**IMPLEMENTACIÓN DE LOS PROCESOS DE GESTIÓN DE
CALIDAD EN LA CONSTRUCCIÓN DE PRESAS DE
RELAVES EN LA PROVINCIA DE YAUYOS**

TOMO II

REVISIÓN Y OPTIMIZACIÓN DE LA INGENIERÍA DEL CRECIMIENTO DE LA PRESA DE RELAVES YAURICOCHA ETAPAS 5, 6 y 7 YAUYOS , LIMA , PERÚ

TEMA: UBICACIÓN DEL EJE DEL DIQUE TRAMO 6 DE IMPERMEABILIZACIÓN
DOCS. REFERENCIA: N° PLANO: SC-020-2019-100-DR-34 // SC-020-2019-100-DR-33
N° PLANO: TOP-ICON-002 // TOP-ICON-003

CONSTRUCCIÓN DE BERMA PLANTA, PERFIL LONGITUDINAL Y DETALLE

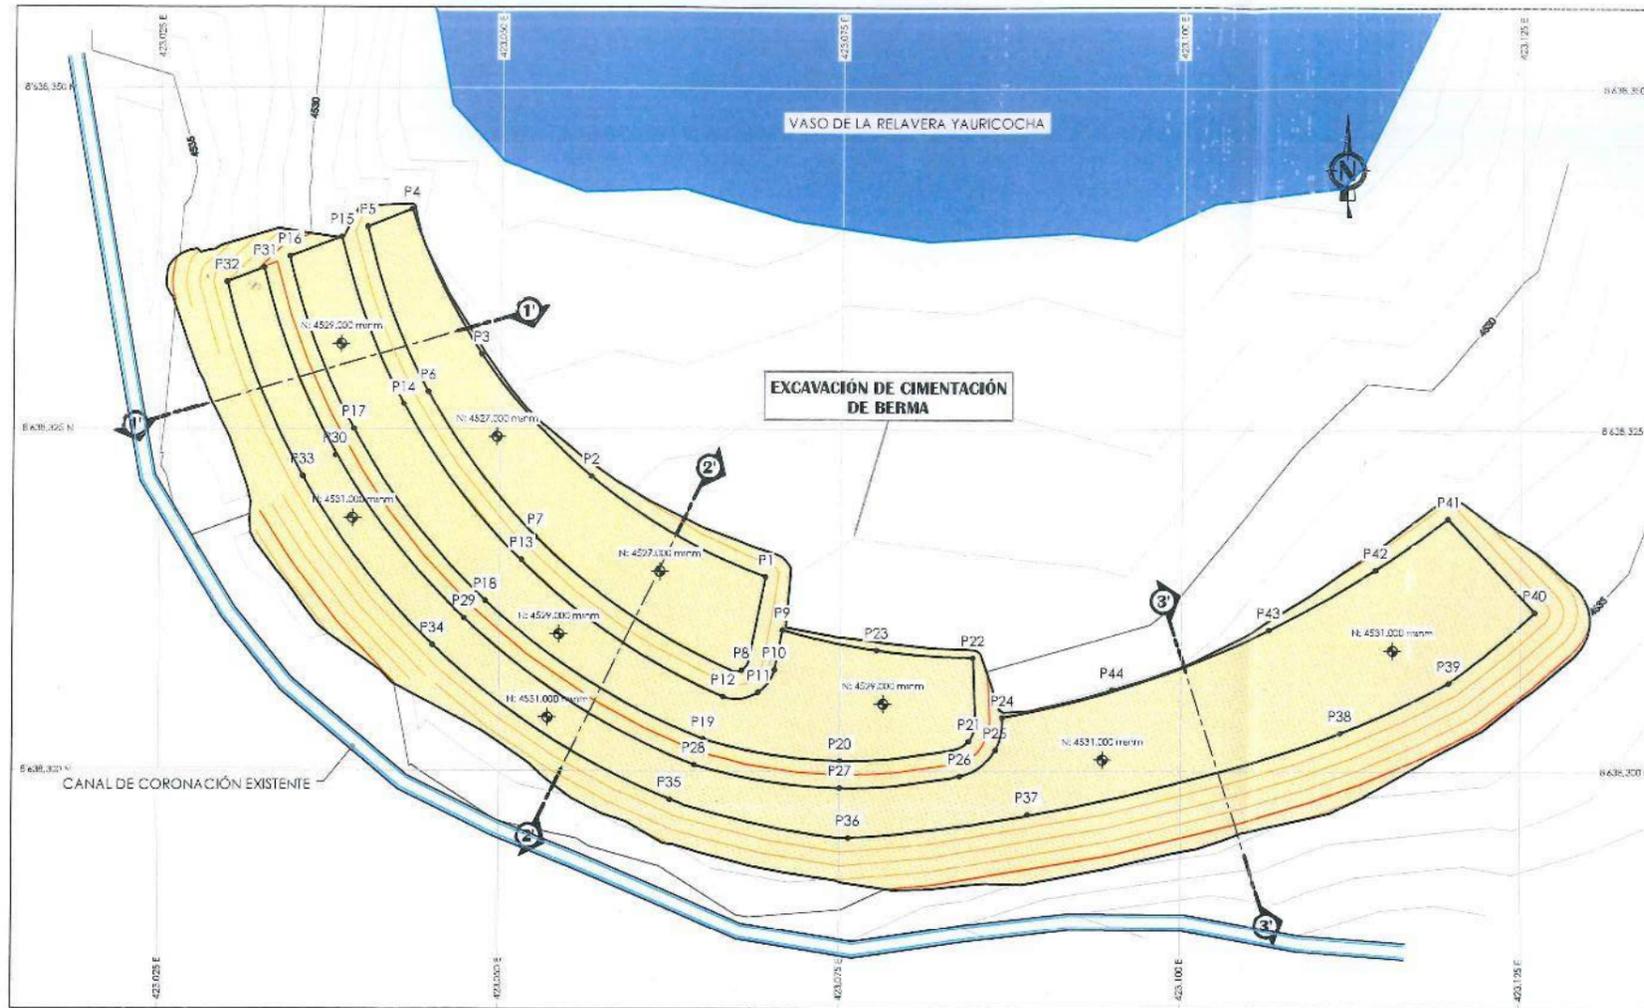
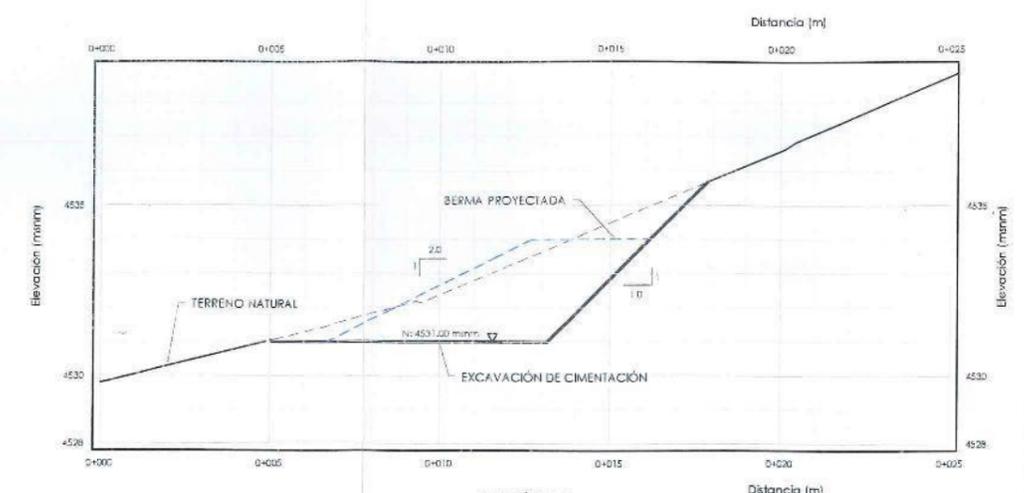
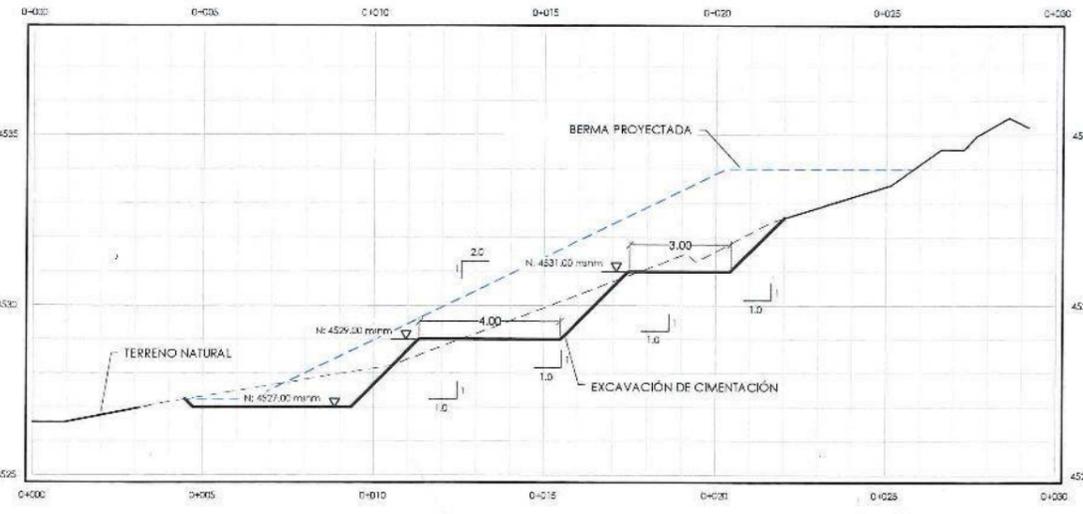
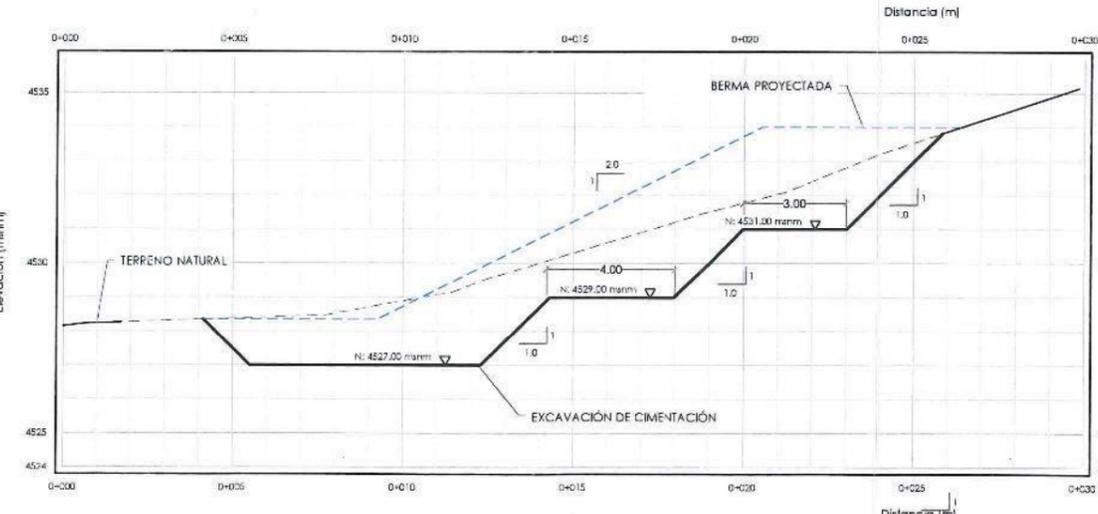
Se solicita redefinir la ubicación del eje del dique del tramo 6 de impermeabilización. Según plano de diseño N° SC-020-2019-100-DR-34 el nivel de fundación se ubica en la cota 4529.5 msnm.

El levantamiento topográfico actual (N° Plano: TOP-ICON-002) muestra que la fundación de la excavación de la berma (cota 4529.5 msnm) se sobrepone al espejo de agua existente (cota 4525.60 msnm) asimismo se encuentra elevado 3.9 mt sobre el espejo de agua y terreno existente.

Asunto: Remito plano de Ubicación de Bofedal.
SC-020-2019-100-DR-33
SC-020-2019-100-DR-34

Por medio de la presente, se adjunta los planos en digital y físico con respecto a la nueva ubicación del bofedal, para su implementación.

3º PLANO / DRAWING: **SC-020-2019-100-DR-34**

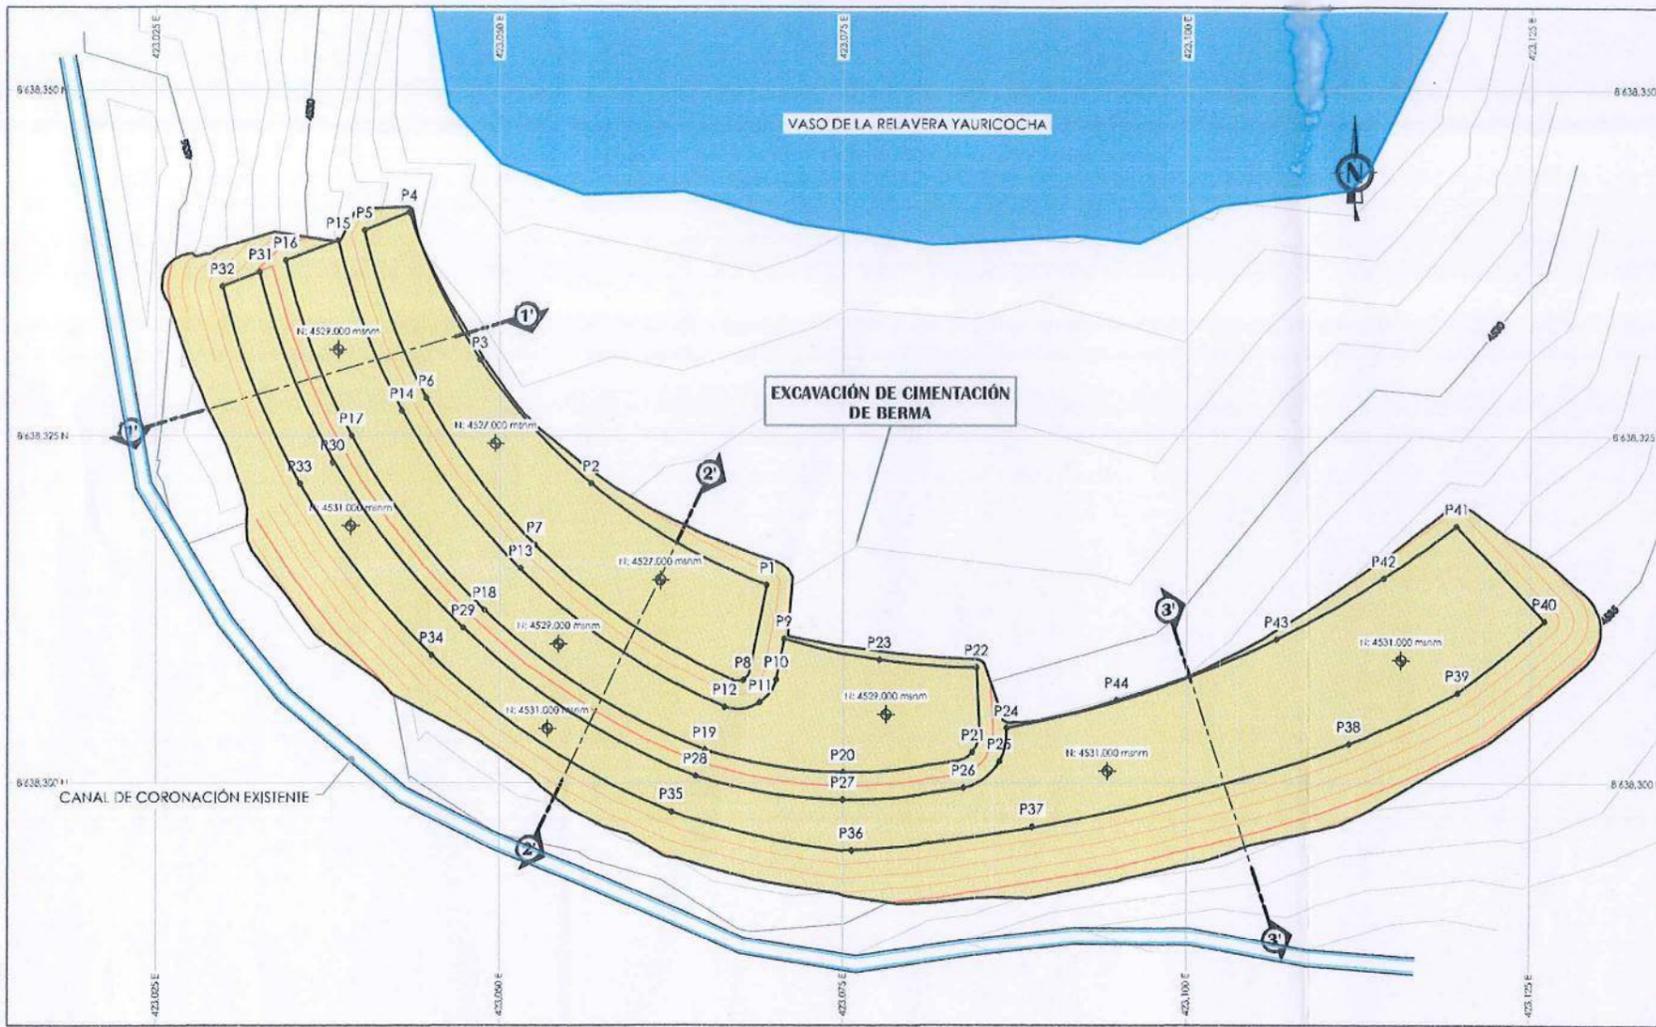
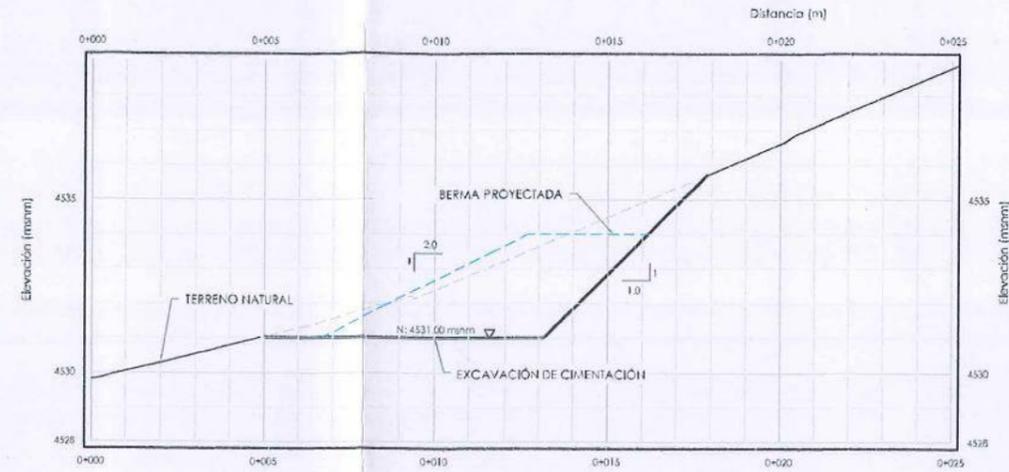
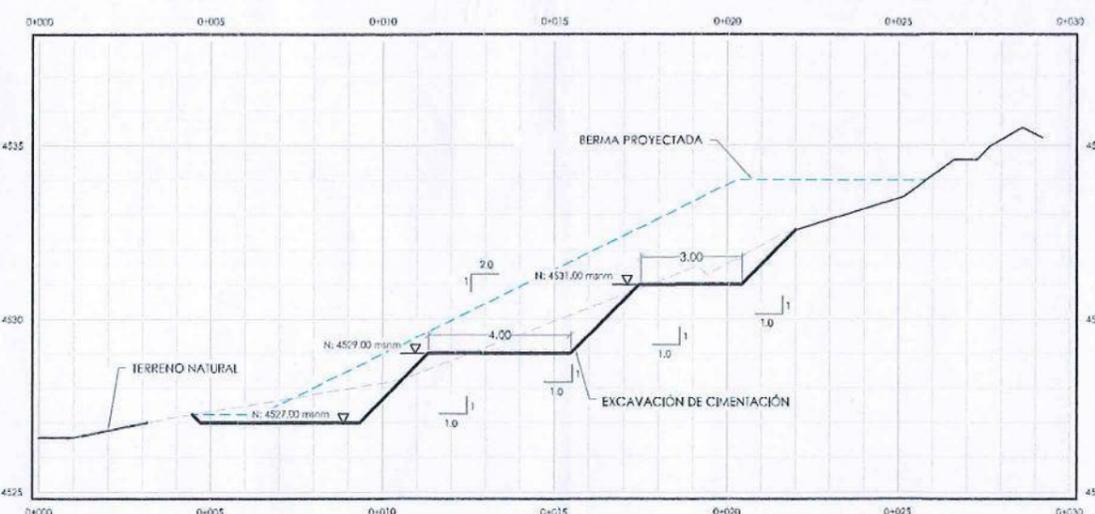
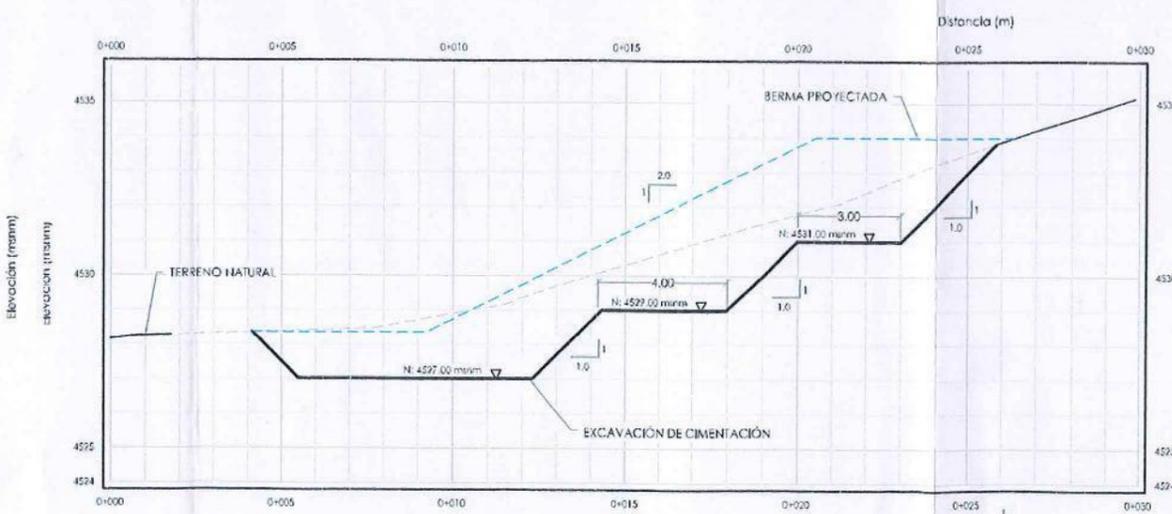
Se solicita a la supervisión indicar el procedimiento de recrecimiento del dique Tramo 6 (bofeda), producto del cambio de la ingeniería de detalles por el nuevo trazo del eje del dique, reflejado en los planos SC-020-2019-100-DR-33 Rev 0 y SC-020-2019-100-DR-34 proporcionados por la supervisión como proyectistas. En los planos referidos cambia la estructura de conformación respecto a los materiales del dique, el cual adolecemos de la especificación técnica.

- 5) Extendido, conformación y compactación del material de transición. Se realizará los controles de compactación por el método del cono de arena de acuerdo al Proctor modificado correspondiente.

- 6) Extendido, conformación y compactación del material de relleno hasta llegar a la cota de corona del dique. Así mismo se realizará los controles de compactación en cada capa de 0,30m de acuerdo al Proctor Modificado.

Figura 1

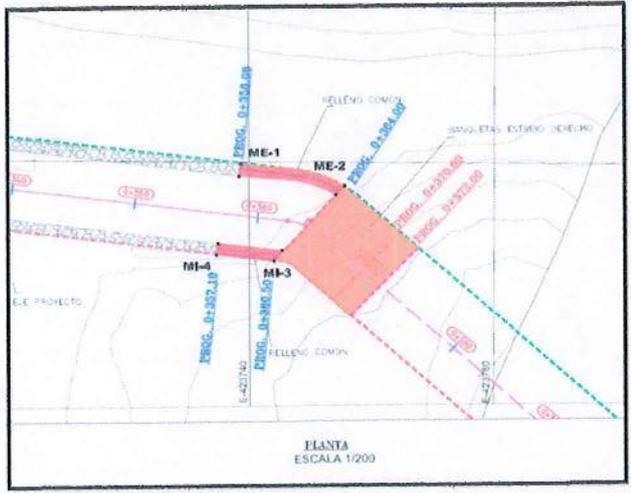
Se consulta como se debe proceder para colocar el elemento terramesh de la fase 2 con la fase 1 - 5ta etapa.

Figura 1

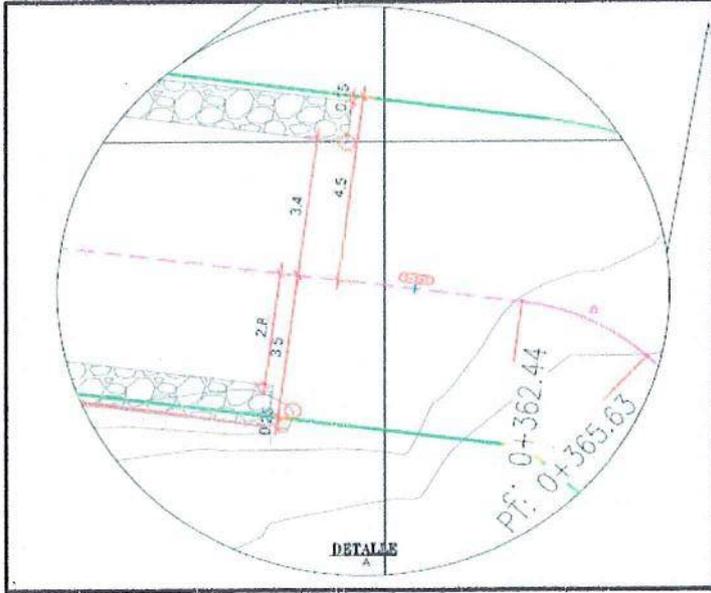
Se solicita que se brinde alternativa tecnica en el proceso constructivo de los elementos terramash debido al desplazamiento del eje encontrado de la FASE 1 correspondiente a la la FASE 2, el desfase en la linea de aguas arriba es de 0.25 m con respecto al eje de la fase 2 (ver figura 1), de igual manera en aguas abajo es de 0.15 m con respecto al eje de la fase 2 (ver figura 1).

Entre los elementos terramesh de la fase 1 y fase 2, aguas arriba, se deberá respetar lo indicado en el detalle 2 de anclaje de geomembrana en el plano 15 del proyecto, esto ya confirmado por el Ing. Marco Noa Villanueva de empresa proyectista de Tierra Group, no realizando corte ni amarre entre los elementos de fase 1 y fase 2, debiendo colocar sobre el elemento terramesh de la fase 1 la geomembrana pvc, geo textil no tejido y la geomembrana de HDPE (en ese orden) y luego colocar sobre la misma el elemento terramesh de la fase 2.

1 DETALLE DE RECRECIMIENTO DE MURO MSE
ESCALA 1/50

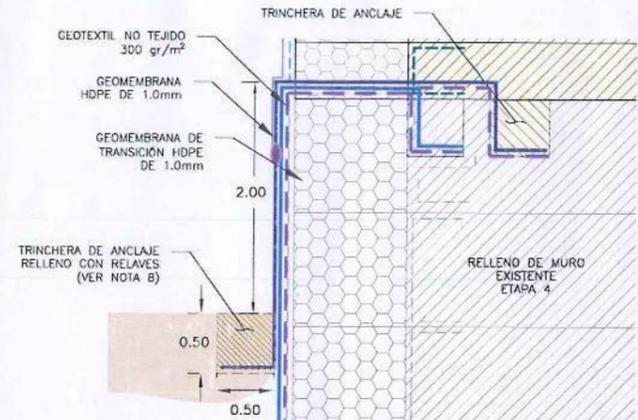
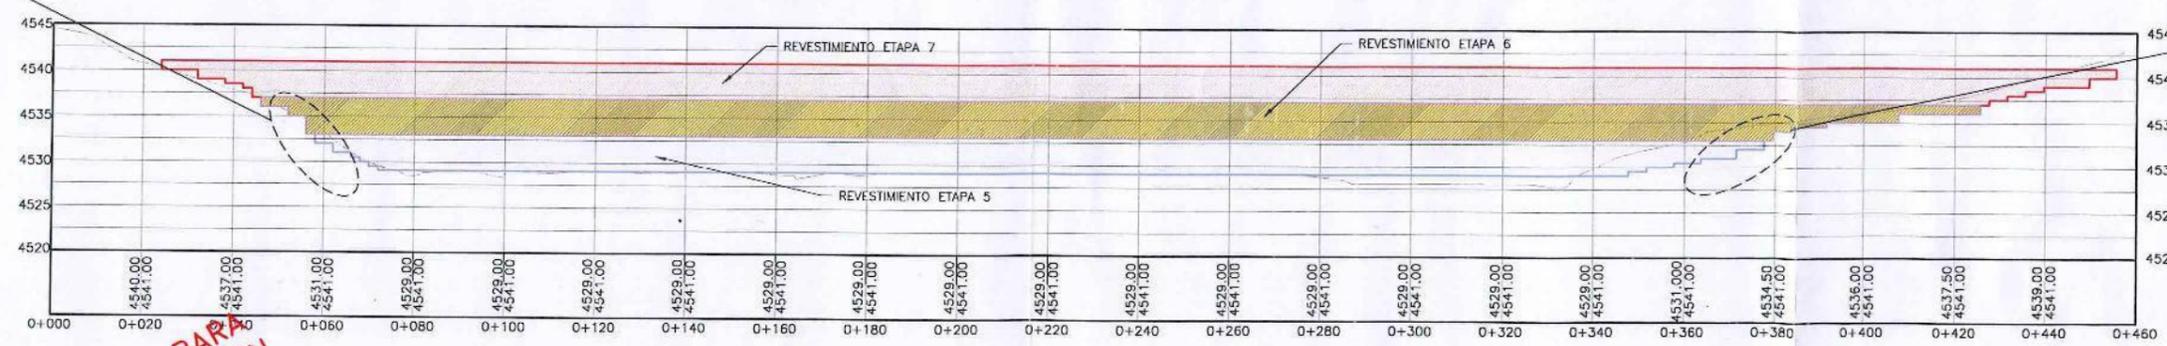
Entre los elementos terramesh de la fase 1 y fase 2, aguas arriba, se deberá respetar lo indicado en el detalle 2 de anclaje de geomembrana en el plano 15 del proyecto, esto ya confirmado por el Ing. Marco Noa Villanueva de empresa proyectista de Tierra Group, no realizando corte ni amarre entre los elementos de fase 1 y fase 2, debiendo colocar sobre el elemento terramesh de la fase 1 la geomembrana pvc, la geomembrana de HDPE y la geotextil (en ese orden) y luego colocar sobre la misma el elemento terramesh de la fase 2.

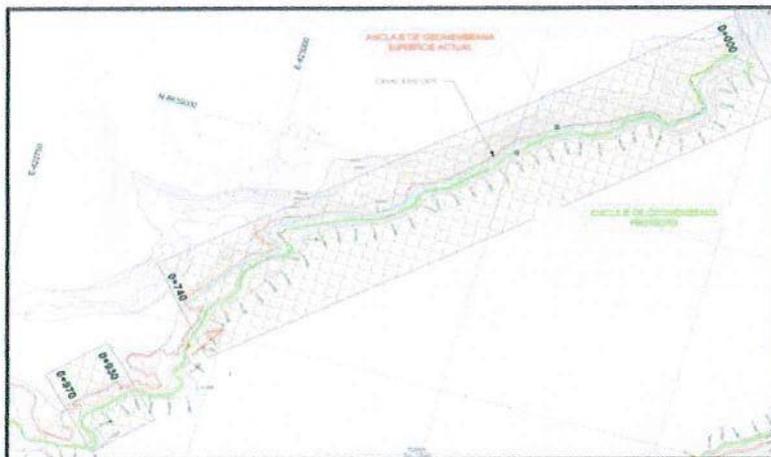
Según el plano SC-020-2019 -100-DR-22, DEL TRAMO 1, solicita el techado de canal existente entre las Prog 0+000 a la Prog 0+060, con una cantidad de 192 und de tapas de concreto.

Pero el replanteo topográfico indica que el canal existente en los TRAMOS 2, 3 Y 4, se encuentra en las mismas condiciones del TRAMO 1, el canal existente se ubica dentro de la huella de la impermeabilización.

Por lo tanto, los planos del proyecto que mencionan y muestran el canal existente fuera de la huella de la impermeabilización, estas discrepan con el replanteo topográfico nuestro, el canal existente se encuentra dentro de la huella de impermeabilización.
